# **Parco Eolico “Manduria” sito nel Comune di Manduria**

**Relazione illustrativa  
integrazioni**

**Relazione illustrativa integrazioni**

Figura 6 - Fotoinserimento Li Castelli 2: punto di ripresa all'interno dell'area archeologica sulla sommità della collina, a 2.1 Km circa dall'aerogeneratore MM13

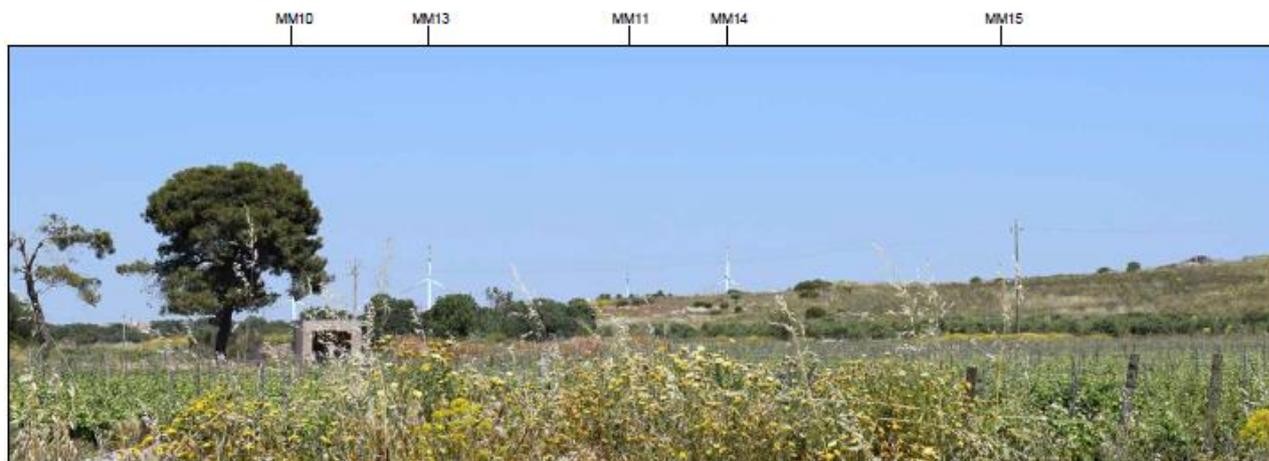
Nel rendering e foto-simulazione in corrispondenza del "Sito archeologico Li Castelli 2" sono visibili 5 aerogeneratori (MM10 - MM13 - MM14 - MM11 - MM15); gli altri aerogeneratori, non sono visibili per la presenza di vegetazione ed in particolare, per la morfologia del terreno.

Figure 9 - Rendering PV 23 int Mura Messapiche Manduria 2

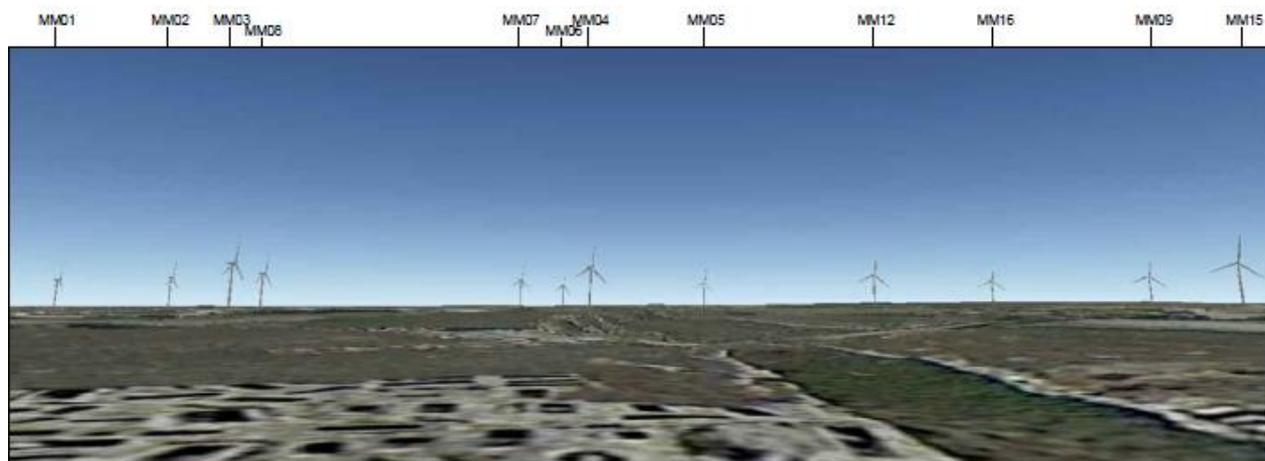
Nel rendering del punto di ripresa PV23\_int, in prossimità delle Mura Messapiche di Manduria, punto di osservazione sito a 2,6 Km circa dall'aerogeneratore MM01 è visibile sulla linea d'orizzonte l'intero parco eolico; nel foto inserimento, sono parzialmente visibili 3 aerogeneratori schermati dai fabbricati esistenti, attenuati dalla distanza tra aerogeneratori e

punto di ripresa. I restanti 13 aerogeneratori sono schermati dagli edifici e dalla vegetazione esistente.

*Figure 12 - Rendering dal punto di osservazione PV 21 rev1 nei pressi della zona archeologica di Oria sito a 9.8 Km dall'aerogeneratore MM14*

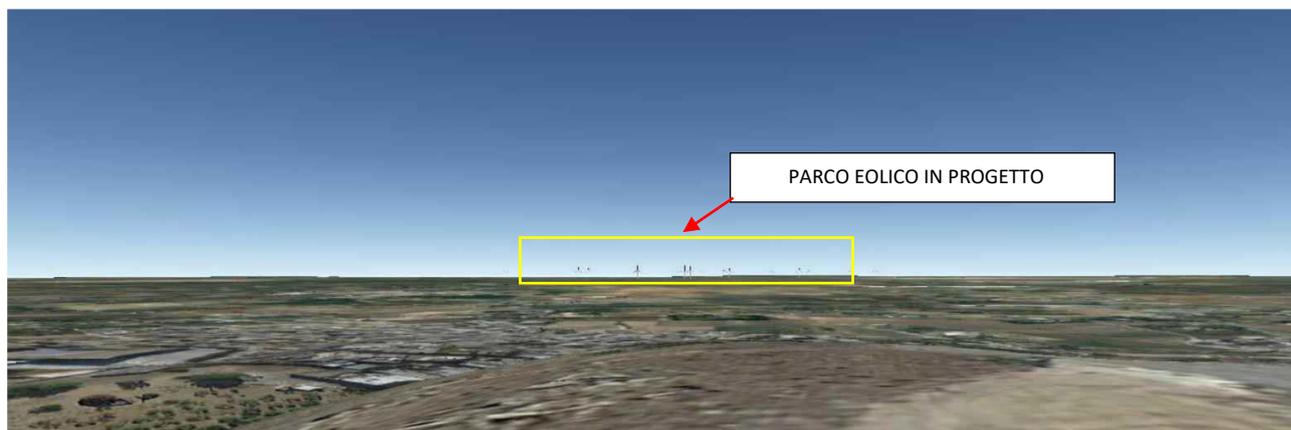
Anche dal nuovo punto di presa, nel rendering è appena distinguibile sulla linea d'orizzonte l'intero parco eolico di progetto. Nel fotoinserimento il parco eolico è appena distinguibile, poiché distante 9.890 m dall' aerogeneratore MM14.

Figura 15 -Distanza fra l'area di cantiere 1 e l'area Li Castelli

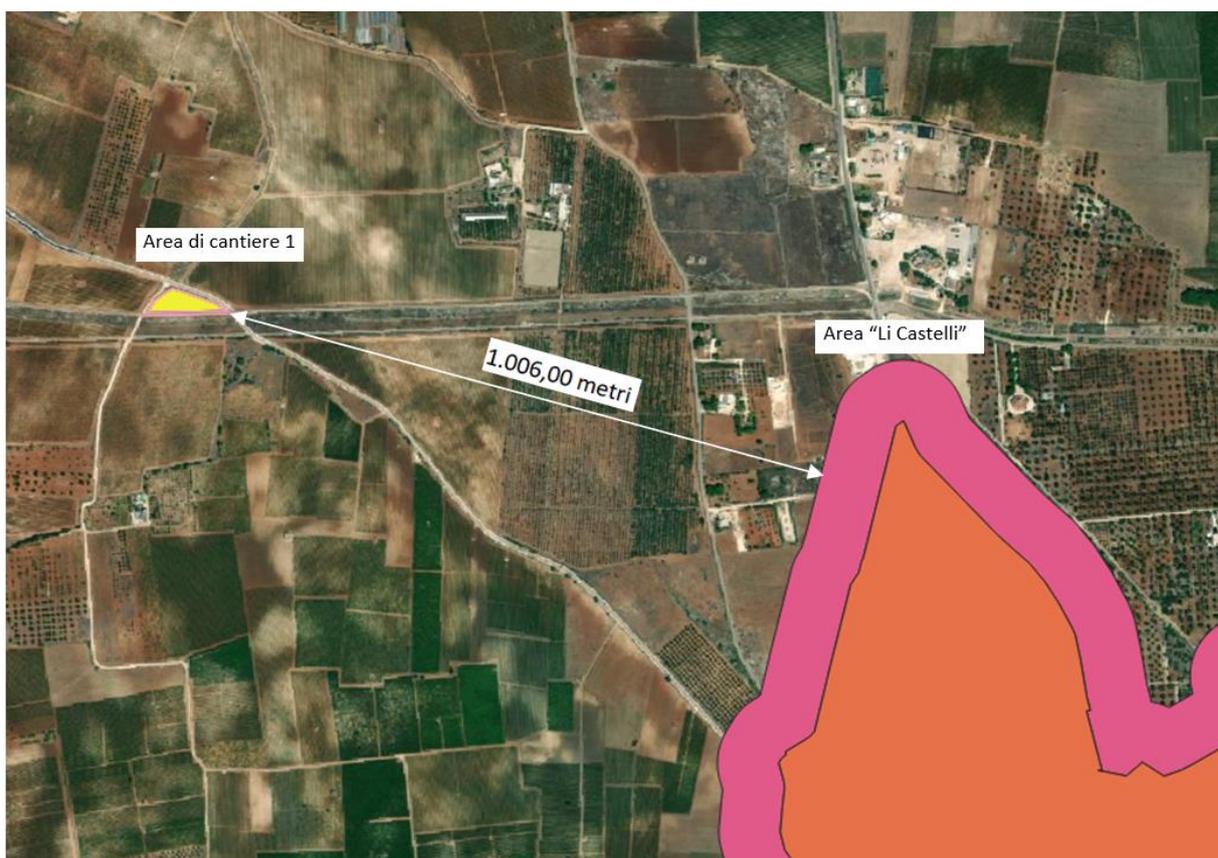
4. **Richiesta 4:** valutare la possibilità di spostare l’area di cantiere prossima all’area archeologica “Li Castelli”
5. **Richiesta 5:** integrare la Mappa di intervisibilità teorica, avendo cura di inserire anche gli impianti in iter amministrativo e rivedendo gli aspetti grafici dell’elaborato;

Il proponente tramette l'elaborato *IT-VesMaO-Gem-CW-RD-DW-09.05-Rev.1 – Planimetria area di cantiere 1* dove è possibile apprezzare il nuovo posizionamento dell'area di cantiere ad oltre un chilometro dall'Area Archeologica.

Tale posizionamento fornisce pieno riscontro alla richiesta di spostamento dell'area di cantiere precedentemente localizzata in prossimità dell'area archeologica "Li Castelli", in quanto la sua nuova ubicazione dista oltre 1 km da tale area.

Figura 17 – Carta della visibilità teorica con indicazione del numero di aerogeneratori in progetto

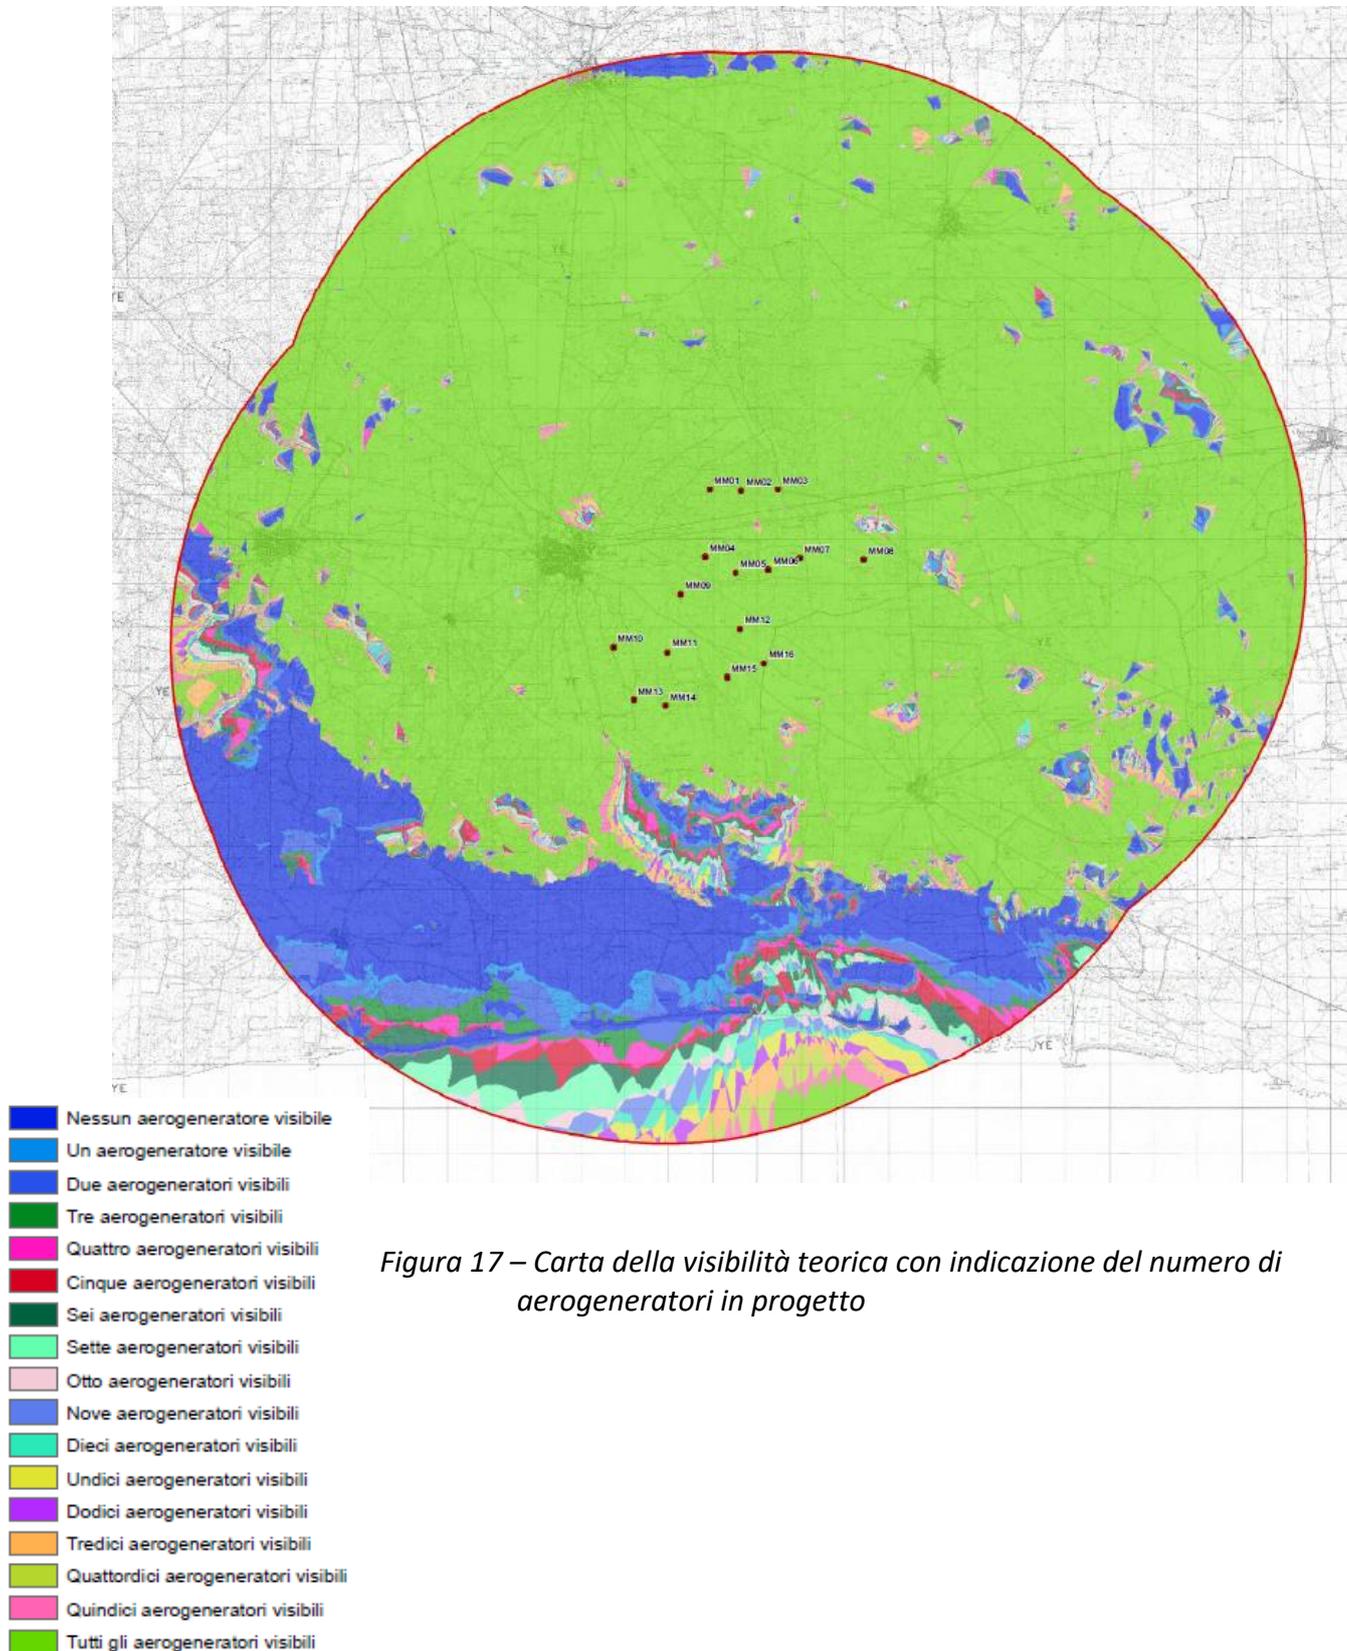
- c) Diversificare la scala della colorazione indicante il numero degli aerogeneratori teoricamente visibili;

Figura 18 – Carta della visibilità teorica con aerogeneratori esistenti e/o in iter autorizzativo

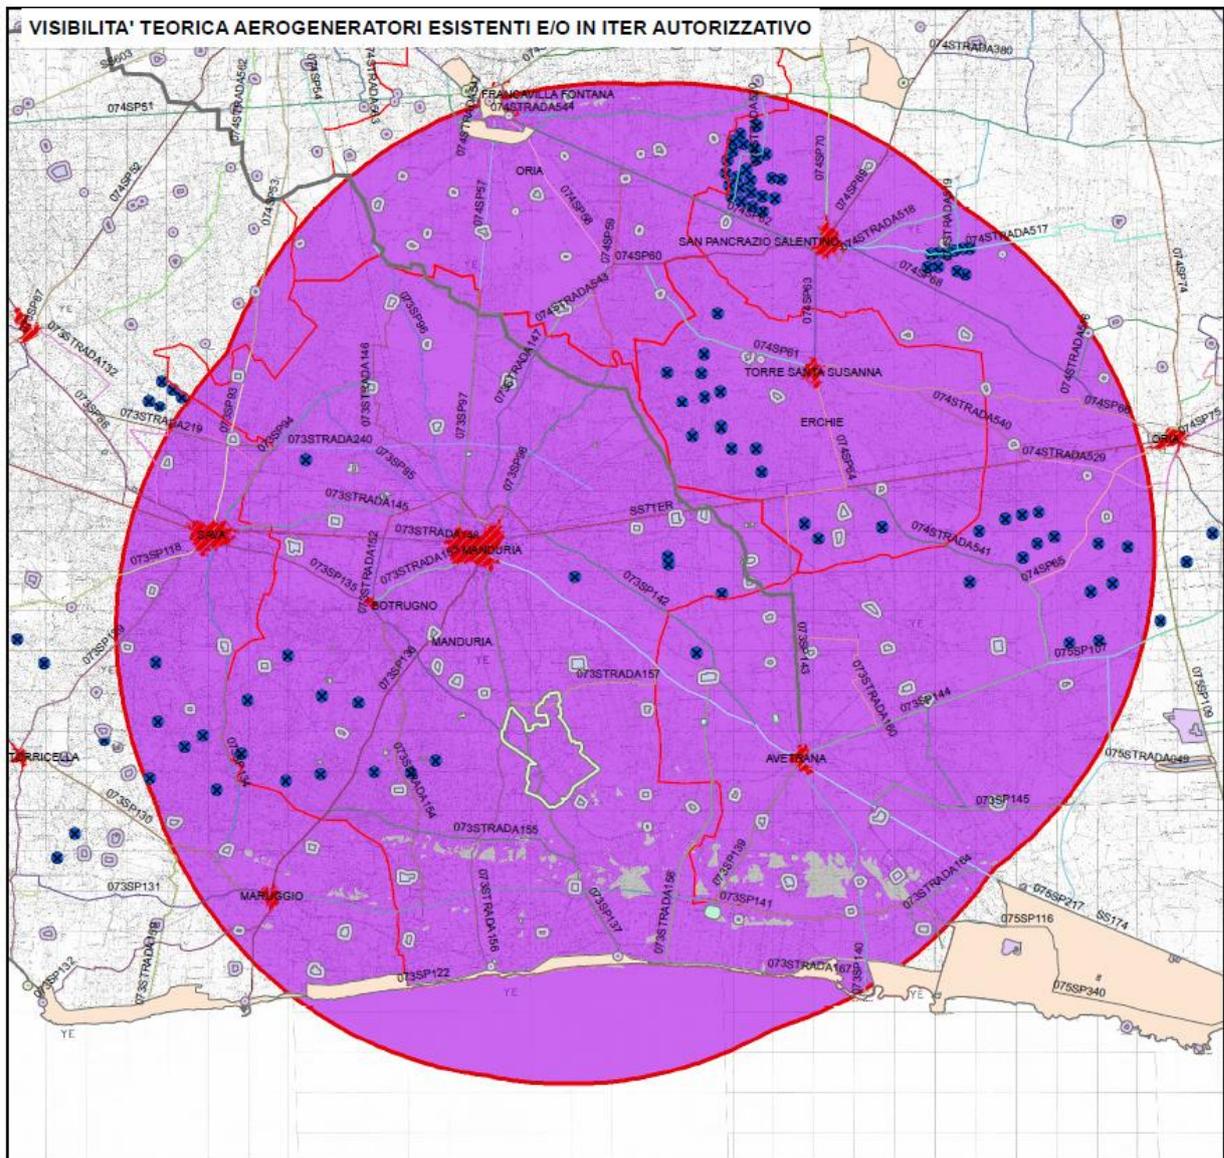
b) Inserire le posizioni degli aerogeneratori delle iniziative di impianti eolici con codice ID VIP 3952 – 5755 nonchè ID VIP 7336 aggiornando la modellazione dell'intervisibilità dei vari scenari a seguito del loro inserimento;

- d) Indicare i confini comunali nonché i centri edificati, la viabilità principale ed il patrimonio culturale presente nell'ambito distanziale considerato.

*Figura 19 – Incremento di impatto visivo dovuto agli aerogeneratori in progetto*

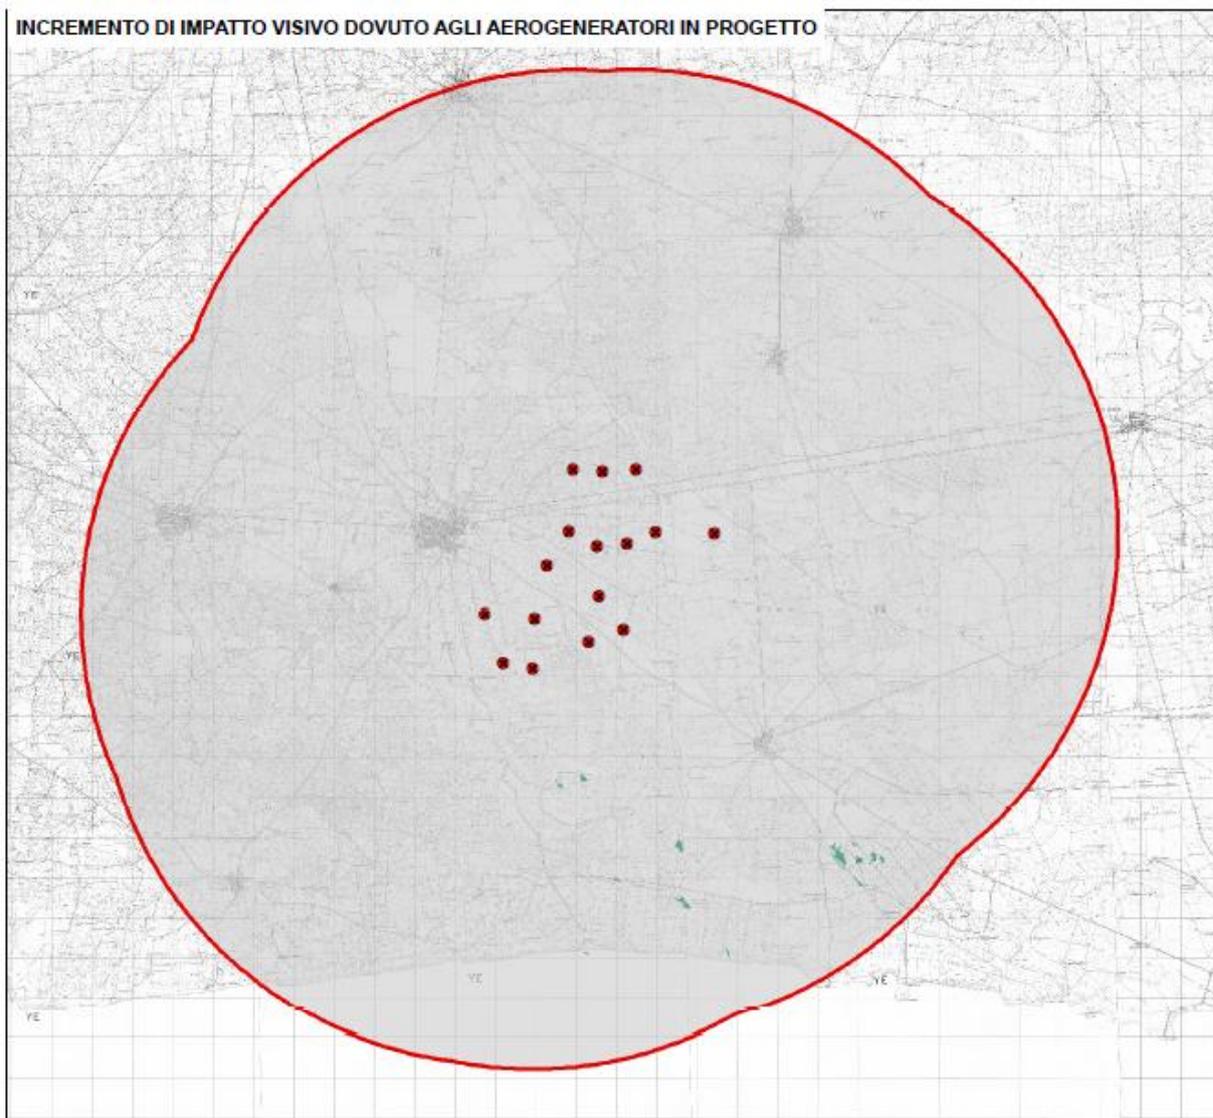
Come visibile, l'incremento di impatto visivo, nel territorio analizzato, prodotto dalla realizzazione degli aerogeneratori in progetto, rappresenta su base percentuale circa il 0,16 %, di cui circa 0,08 kmq sono relativi ad un'area di visibilità che appartiene ad un'area marittima, che quindi non incide in maniera particolarmente significativa sull'impatto visivo

del parco in quanto meno fruibile rispetto ai punti di vista "su terra".

**Figura 21 - Percorso cavo Alta Tensione – Base Catastale - INTEGRAZIONI GIUGNO 2022**

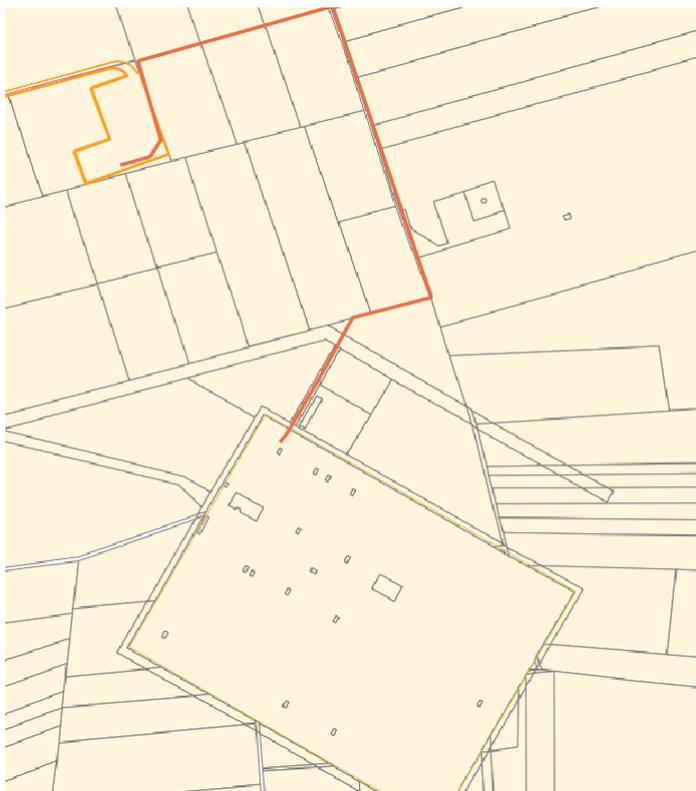
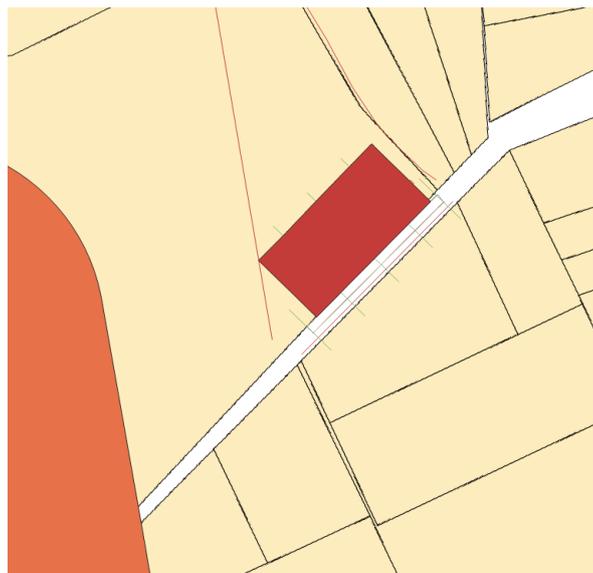
Al fine di ottemperare alla richiesta contenuta nella nota del 28/03/2022 con oggetto *"Codice Pratica: 202100122 – Comune di Manduria (TA) – Trasmissione documentazione progettuale. Richiesta di connessione alla Rete di Trasmissione Nazionale (RTN) per un impianto di generazione rinnovabile (eolica) da 96 MW."* di TERNA ovvero di utilizzare lo stallo indicato nella nota del 28/03/2022 è stato modificato il percorso del cavo di Alta tensione per come segue nelle immagini sottostanti:

La variazione del tracciato del cavo di alta tensione è stata riportata in tutti gli elaborati di progetto ove necessario, il cui riepilogo viene indicato nel paragrafo 5.

**Figura 25 - AREA DI CANTIERE – Base Catastale - Integrazione Giugno 2022**

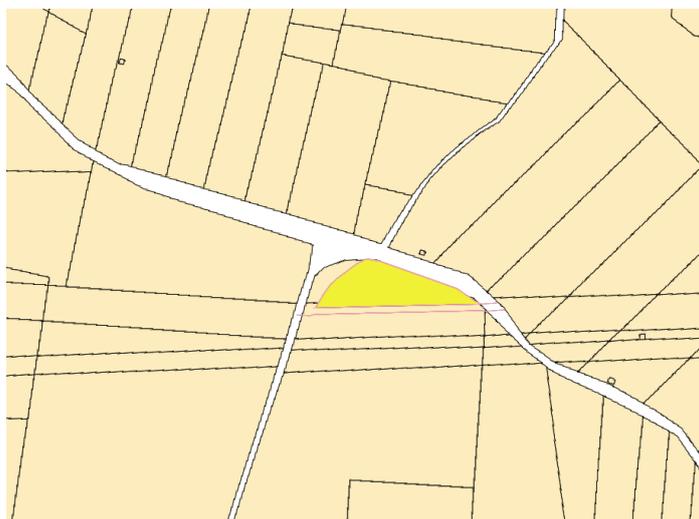
Al fine di dare riscontro alla richiesta del MIC (punto 4 della nota del 04/05/2022) è stato considerato opportuno lo spostamento dell'area di cantiere 1 per come meglio evidente nelle seguenti figure:

La variazione della posizione nonché della forma dell'area di cantiere 1 è stata riportata in tutti gli elaborati grafici ove tale porzione di territorio è rappresentata.

Figura 28 - Lieve ombreggiamento dell'aerogeneratore MM08 su parco eolico esistente

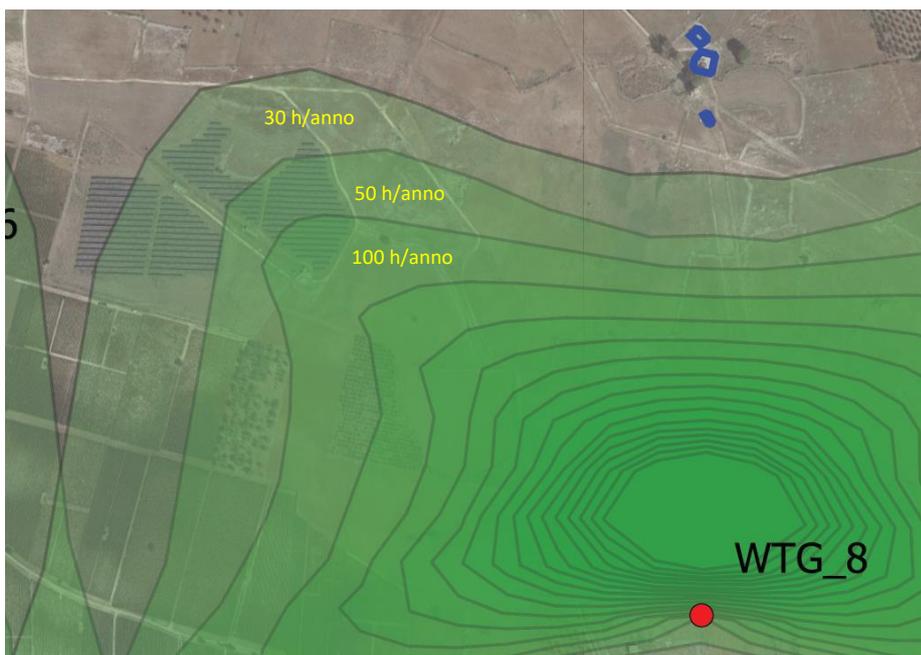
- **Richiesta 2.:** valutare gli effetti cumulativi con impianti fotovoltaici e determinare la riduzione di producibilità in funzione dell’ombra proiettata;

L'ombreggiamento prodotto sui due impianti risulta comunque molto limitato considerato che:

Considerato quanto sopra e tenuto conto delle superfici marginalmente ombreggiate viene stimata una potenziale perdita di produzione pari all'1,3% per l'impianto a Nord Ovest dell'aerogeneratore MM08 e dello 0,57% per l'impianto ad Ovest dell'aerogeneratore MM10.
